Freigabe (Serien-	/ Anwenderfreigabe)	
- Als Handlungsanweisung gemäß Rahmenrichtlinie 138.0202 -		
TM: 4-2019-10595 I.NPF 2		
Sachlich zugehörige Ril:	836

4-2019-10595 I.NPF 2 zu Ril 836: 4602-3-(3) Beengte Verhältnisse Drän-Versickerungssystem der Porosit GmbH, 34587 Felsberg mit reduzierten Mindestabmessungen, gültig bis zum 30.11.2024

Fachtechnische Stellungnahme

Porosit Drän-Versickerungssystem, Regelquerschnitt

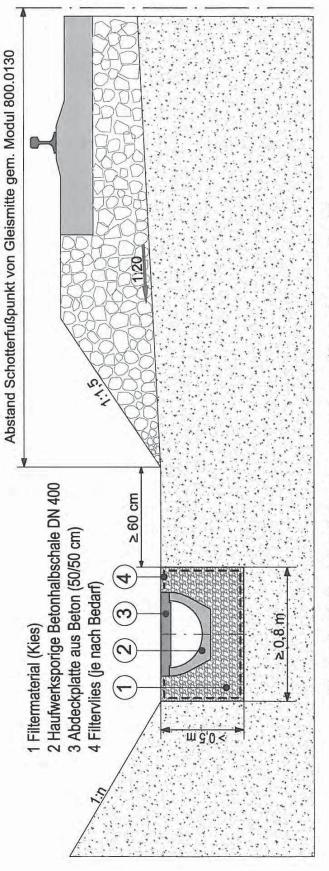
- 3.3 Es ist stets ein Bahngraben in Anlehnung an Ril 836.4602-2-(5), Bild 3 auszubilden. Die Oberkante der Halbschale muss unterhalb des Schotterfußes liegen. Der Mindestabstand der gleisseitigen Sickergrabenkante beträgt hierbei 60 cm, vgl. Prinzipskizze (Anlage A1) und Kopie der EBA-Stellungnahme (Anlage D1).

- 3.6 Die Filterdicke beträgt mindestens 15 cm. Hieraus ergeben sich für den Entwässerungsgraben aus Filterkies (ggf. mit Vliesstoff) folgende Mindestabmessungen gem. Ril 836.4602-3-(3), Bild 10: b/ h = 80 cm/ 50 cm.

Abb. 4: Darstellung der Stromlinien des kombinierten Entwässerungssystems aus Grabenversickerung und Halbschale gemäß Ril 836.4602-3-(3) Bild 10

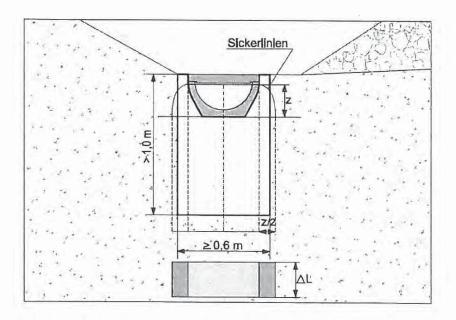
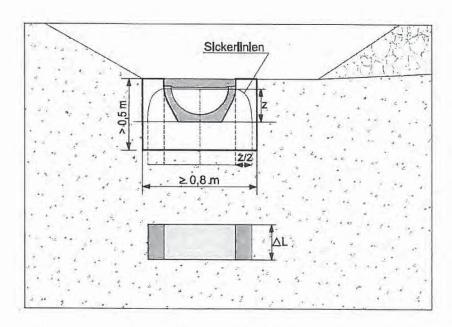
Wie in den Abbildungen 4 und 5 dargestellt, ist der Abstand der Sickerlinien zum Schotterfuß entsprechend der Prinzipdarstellung der Schachtversickerung unabhängig von der Tiefe des Entwässerungsgrabens. Danach ist die gleiche Sicherheit des Drän-Versickerungssystems der Fa. Porosit mit reduzierten Mindestabmessungen im Vergleich zur kombinierten Entwässerung aus Grabenversickerung und Halbschale gemäß Ril 836.4602-3-(3) (Bild 10) gegeben.

Abb. 6: Darstellung der Stromlinien des kombinierten Entwässerungssystems aus Grabenversickerung und Halbschale gemäß Ril 836.4602-3-(3) Bild 10

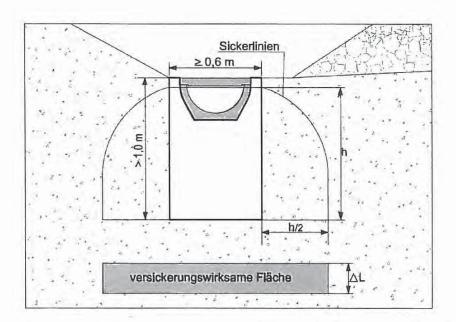
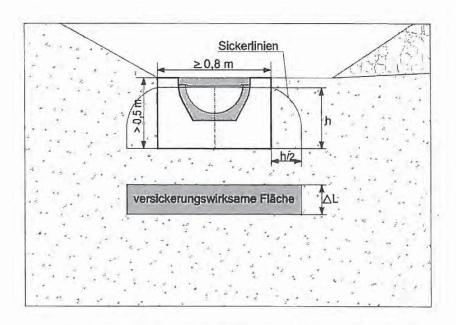
Wie in den Abbildungen 6 und 7 dargestellt, ist der Abstand der Sickerlinien zum Schotterfuß entsprechend der Prinzipdarstellung der Rigolenversickerung abhängig von der Tiefe des Entwässerungsgrabens. Je tiefer der Entwässerungsgraben ist, desto kleiner ist der Abstand der Sickerlinien zum Schotterfuß. Danach bietet das Drän-Versickerungssystem der Fa. Porosit mit reduzierten Mindestabmessungen mehr Sicherheit im Vergleich zur kombinierten Entwässerung aus Grabenversickerung und Halbschale gemäß Ril 836.4602-3-(3) (Bild 10). Je tiefer der Entwässerungsgraben ist, desto leistungsfähiger ist das Entwässerungssystem. Die Leistungsfähigkeit des Drän-Versickerungssystems der Fa. Porosit mit reduzierten Mindestabmessungen ist bei jedem Einsatz nachzuweisen.
